Geen koelvermogen bij het model KE 360-1-2T

Afb. 1

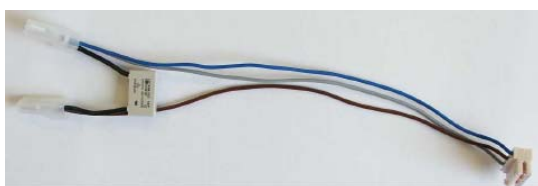
Controleer altijd of ook een 0,1 μ F-condensator in de kabelbundel (RD-nr. 433710) is ingelast.

Afb. 2

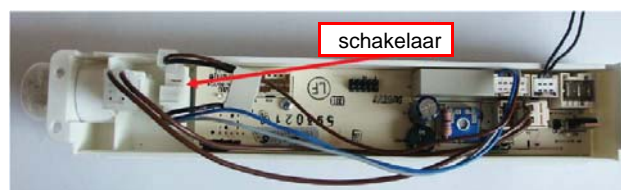
Alt	Neu
Schakelaar (tot serienr. 61630001 in te bouwen)	RD-nr. 433339	RD-nr. 433711
Kabelset (tot serienr. 73730001 te vervangen)		RD-nr. 433710
Netfilter (tot serienr. < 815..... in te bouwen)		RD-nr. 438176

Montage van de netfilter (RD-nr.438176)

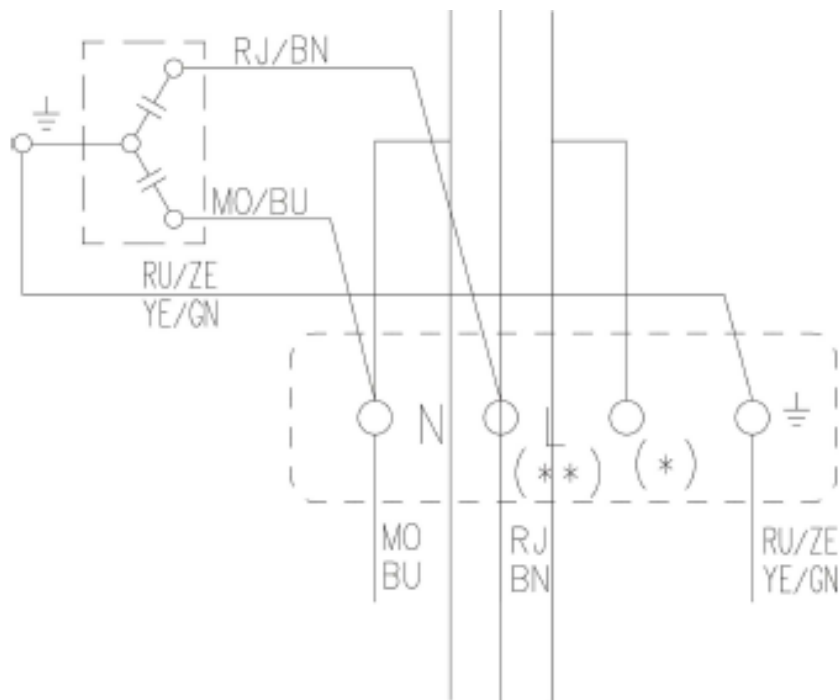
Bevestig de netfilter op de compressorhouder.

Schakeling van de netfilter op de compressoraansluitbus

De montage van de netfilter is noodzakelijk voor alle modellen waarin de filter nog niet is ingebouwd c.q. tot serienummer van het apparaat < 815.....
